Plan Local d'Urbanisme

3ème MODIFICATION
Approuvée le 16 décembre 2010

2-Notice explicative

VILLE de BLAGNAC

Règlement - document graphique

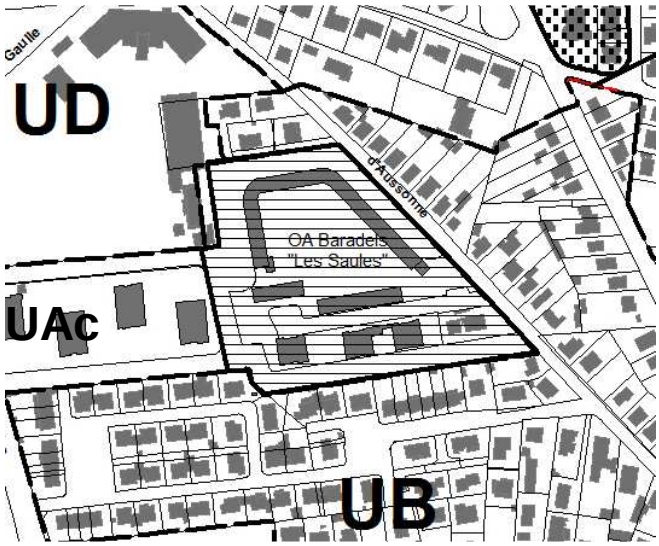
Il est reporté un périmètre de projet soumis à des prescriptions architecturales et urbaines particulières.

Règlement - document graphique

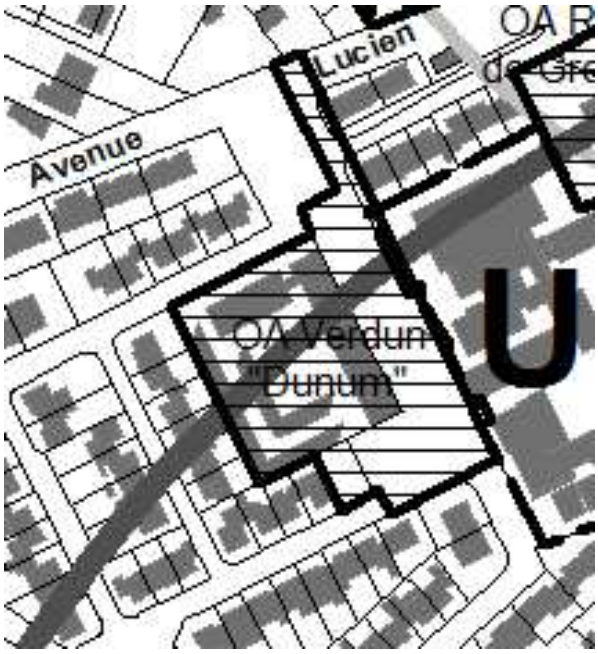
Il est reporté un périmètre soumis à des prescriptions architecturales et urbaines particulières.

Règlement - document graphique

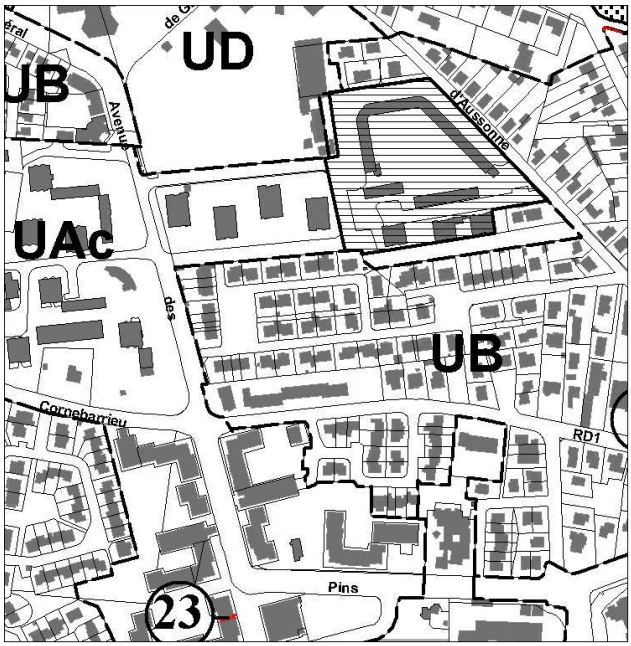
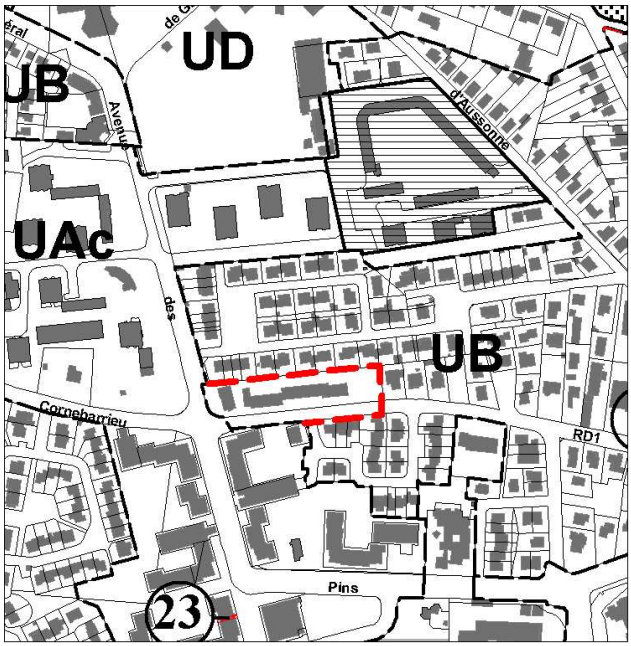
Une partie du secteur **UB** d'environ 6000m2 est intégrée à la zone **UAc**.

Orientation d'aménagement actualisée

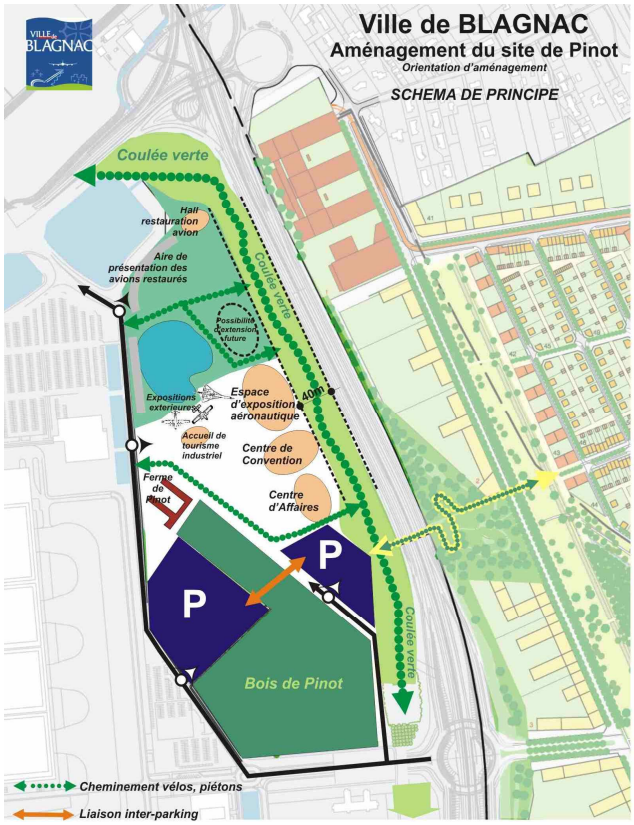
La présente modification concerne la réactualisation du schéma de principe inclus dans l'orientation d'aménagement du site de Pinot, suite à l'abandon des projets de centre de convention et centre d'affaire sur ce secteur.

Document 5a1

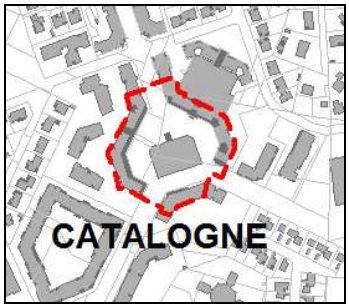
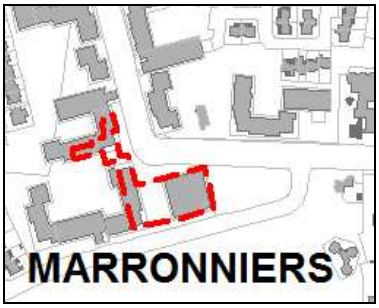
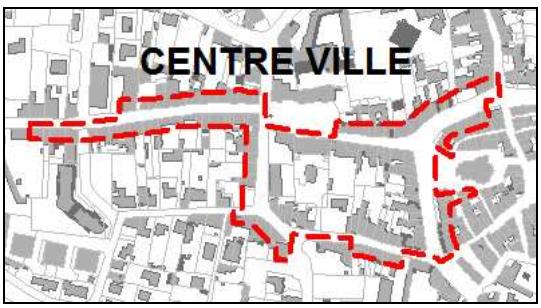
Au plans existants du Périmètre du Droit de Préemption Urbain et du Droit de Préemption dans les ZAD, est ajouté un plan au 1/1000 faisant figurer les périmètres dans lesquels s'applique le droit de préemption sur les fonds artisanaux et les fonds et baux commerciaux.
